AUTORIDAD NACIONAL DE LICENCIAS AMBIENTALES

RESOLUCIÓN N° 002092 (24 SEP. 2024)

“Por la cual se resuelven unos recursos de reposición interpuestos en contra de la Resolución 1351 del 5 de julio de 2024 y se toman otras determinaciones”

Por medio de la Resolución 1351 del 5 de julio de 2024, esta Autoridad Nacional autorizó la modificación de la Licencia Ambiental otorgada mediante Resolución 1326 del 05 de agosto de 2020 (modificación 1 de la Licencia Ambiental del proyecto UPME 01 de 2013 (Soacha – Tequendama).

Figura 1 Ubicación de la plaza de tendido 2 sobre la unidad de cobertura de otros cultivos transitorios

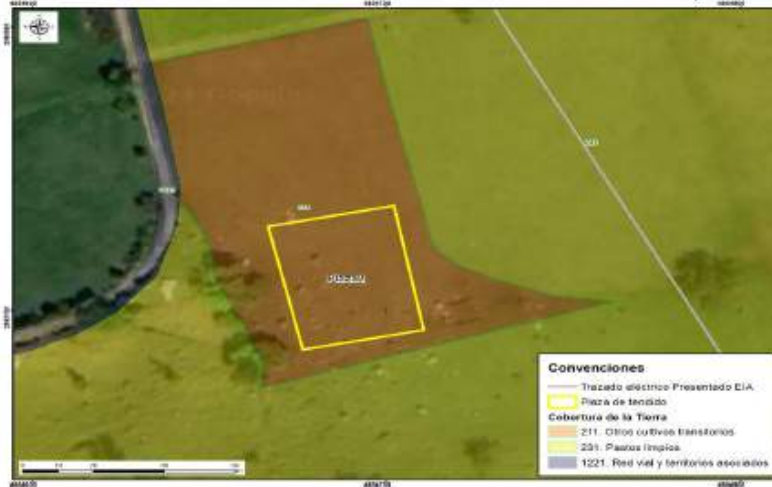
Conforme lo establecido en la zonificación del DMI, adoptada en la Resolución 1596 del 2 de junio de 2006, la plaza de tendido 2 se ubica dentro en una zona de producción y subzona agroforestal sostenible y una zona de protección absoluta. No obstante, tal y como se referenció en el complemento al EIA, dicha área se encuentra dentro de una cobertura de cultivos transitorios (Ver Figura 1 y Fotografía 1), razón por la cual, no es necesario realizar mantenimiento tipo rocería o aprovechamiento forestal. Al no realizarse estas intervenciones no se afectarán los valores de conservación de estas zonas establecidos en la zonificación del área protegida, según se observan en las siguientes imágenes:

Figura 3 Coberturas Plaza de tendido 9

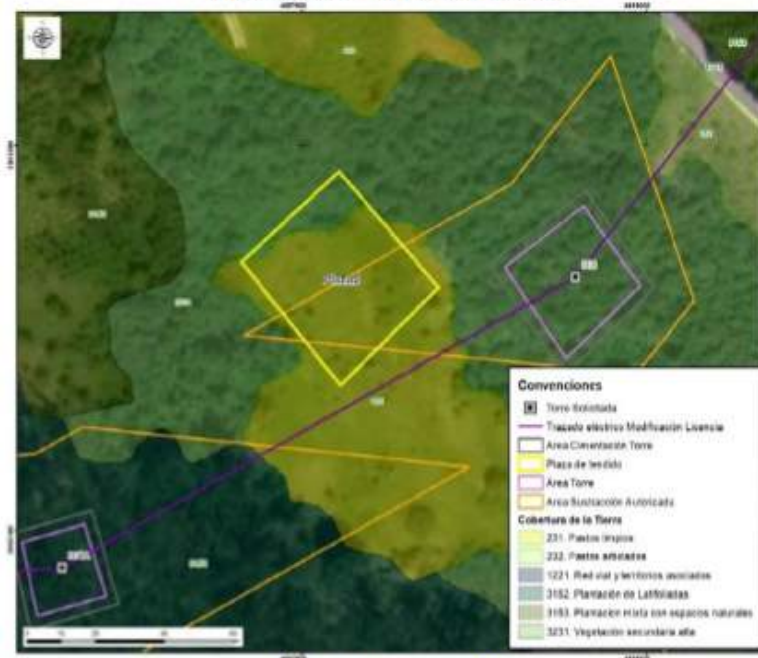
En las siguientes figuras se presenta la cobertura actual de la plaza de tendido y el área donde se localiza:

Tabla 3-5 Vías a utilizar para el acceso a torres y plazas de tendido

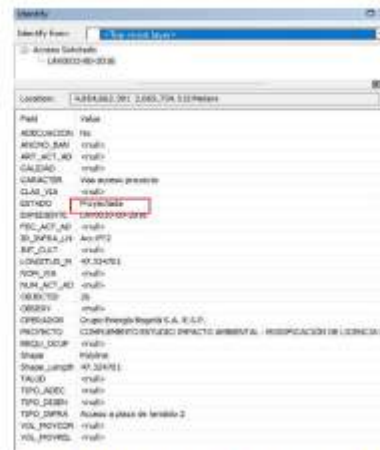
Adicionalmente, es pertinente aclarar que la rocería se considera como una actividad/acción de mantenimiento, acorde a lo mencionado en la tabla 3-7 Descripción de accesos a las plazas de tendido del capítulo 3. Descripción del proyecto del complemento del EIA y no como una adecuación a diferencia de lo indicado por la Autoridad en sus argumentos. Por lo tanto, la actividad tipo rocería no genera ningún impacto en las coberturas del área del acceso.

Figura Cobertura Acc-306

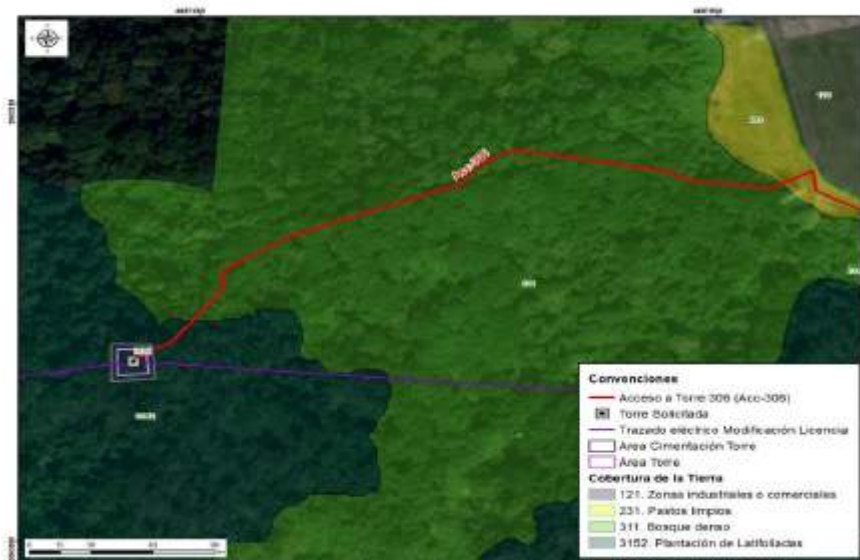
cobertura de bosque denso y de plantación latifoliadas que permite llegar al sitio de torre 306, tal y como se observa en las siguientes figuras.

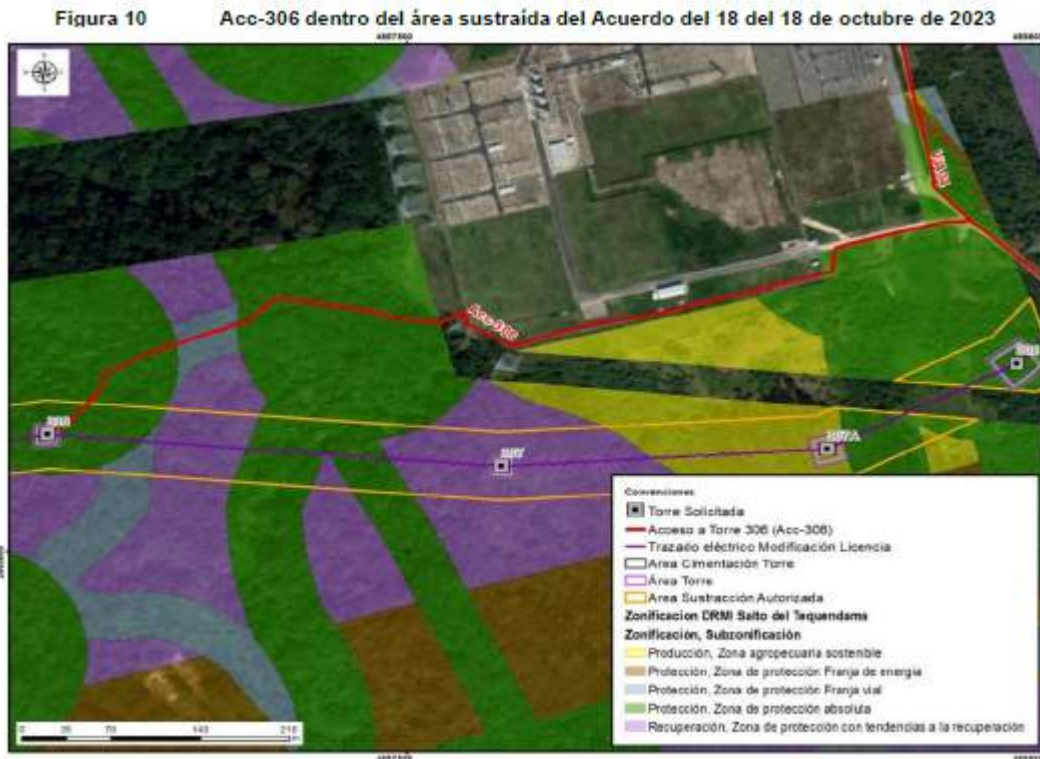
Respecto a lo señalado por ANLA frente a la discrepancia entre lo mencionado en el capítulo 3 del complemento del EIA y lo presentado en el MAG sobre la rocería planteada, se aclara que no se realizarán actividades de mantenimiento tipo rocería, teniendo en cuenta las características mencionadas anteriormente y, por lo tanto, parte del acceso no se incluyó en la capa “área proyecto” del MAG y, por lo tanto, parte del acceso no se incluyó en la capa “área proyecto” del MAG. Por lo anterior, se aclara que la diferencia advertida por la autoridad obedece a un error involuntario con lo presentado en el MAG.

Finalmente, es importante aclarar a la ANLA que este acceso es compatible con el área del DMI. Esto es así porque según lo establecido en la zonificación del DMI, adoptada en la Resolución 1596 del 2 de junio de 2006, una parte del acceso se encuentra en subzona de franja vial que corresponde al camino que rodea la subestación. Adicionalmente, el área de cimentación y área de la torre cuentan con su respectiva sustracción contenida en el Acuerdo 18 del 18 de octubre de 2023. Parte de esta área cubre los últimos 38,62 m del acceso (ver siguiente figura).

Figura 34 Acc-312 en la zonificación y sub-zonificación del DMI

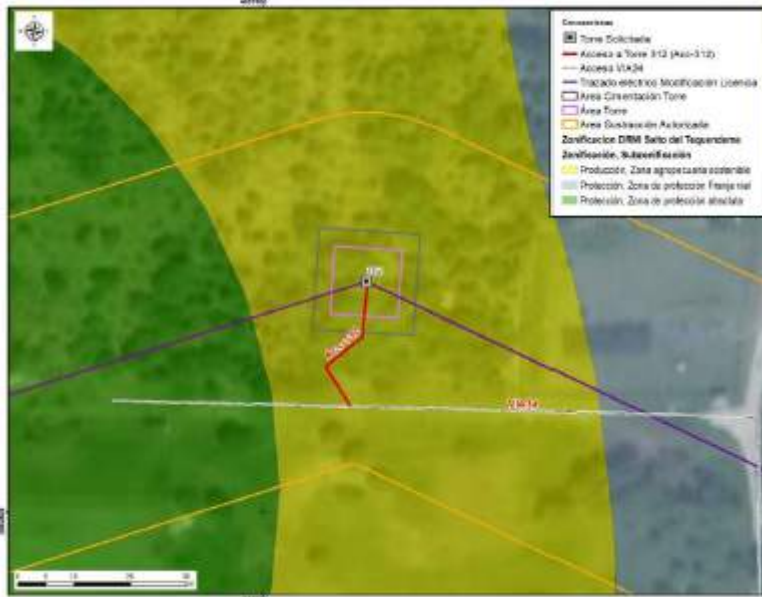
El camino/sendero ACC-312 se encuentra sobre cobertura de plantación mixta con espacios naturales, en el cual no es necesario tramitar el permiso de aprovechamiento forestal. Por el tipo de cobertura, tampoco se requieren actividades de mantenimiento tipo rocería, pues las características de la vegetación del acceso y el ingreso de los materiales y equipos para la construcción y montaje de la torre 312 se realizará de manera peatonal, como se menciona en la tabla 3-8 Descripción de accesos a sitios de torre del capítulo 3. Descripción del proyecto del complemento del EIA. Asimismo, la longitud es de aproximadamente 26.50m hasta el sitio de torre, razón por la cual, no se justifica un

Respecto a lo señalado por ANLA frente a la discrepancia entre lo mencionado en el capítulo 3 del complemento del EIA sobre la rocería planteada y lo presentado en el MAG, se aclara que por las características del terreno mencionadas anteriormente no se realizarán actividades de mantenimiento tipo rocería. Por lo tanto, la diferencia advertida por la autoridad obedece a un error involuntario consignado en el MAG.

Figura 1 Área de influencia total para el proyecto

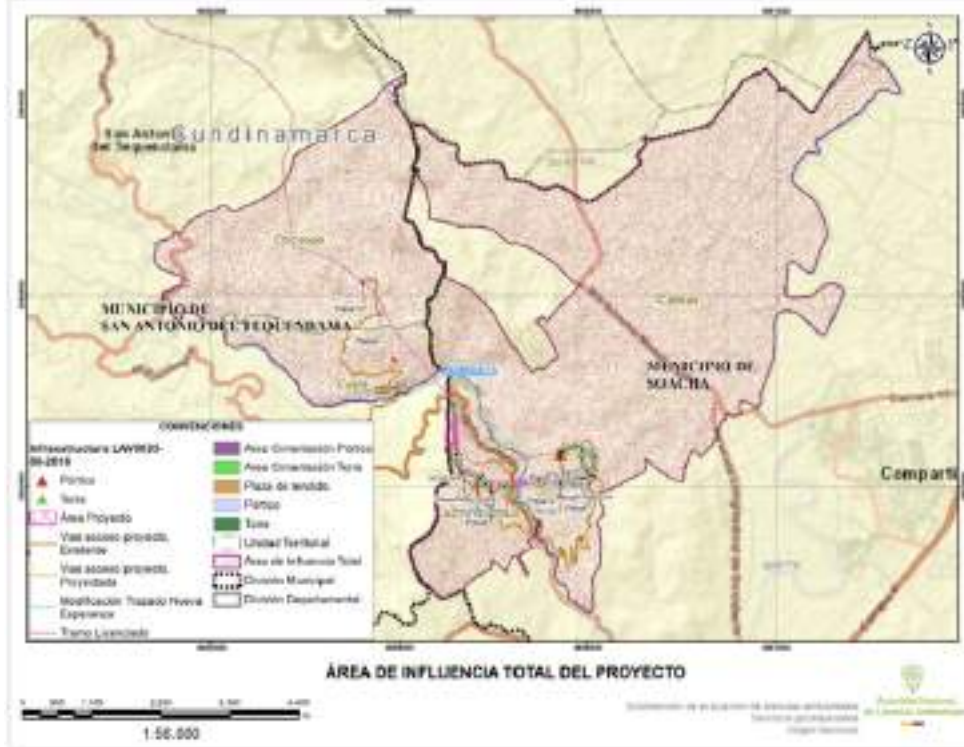
Frente a lo expuesto el Equipo Evaluador Ambiental de la ANLA, realizó la verificación de la información considerada en el concepto técnico 4703 del 05 de julio de 2024 que sirvió de sustento para emitir la Resolución 1351 del 5 de julio de 2024, en el cual señala que el área de influencia total del proyecto incorpora las Veredas San Francisco y Canoas en jurisdicción del municipio de Soacha; y veredas Cúsio y Chicaque en el municipio de San Antonio del Tequendama, como se presenta en la siguiente figura:
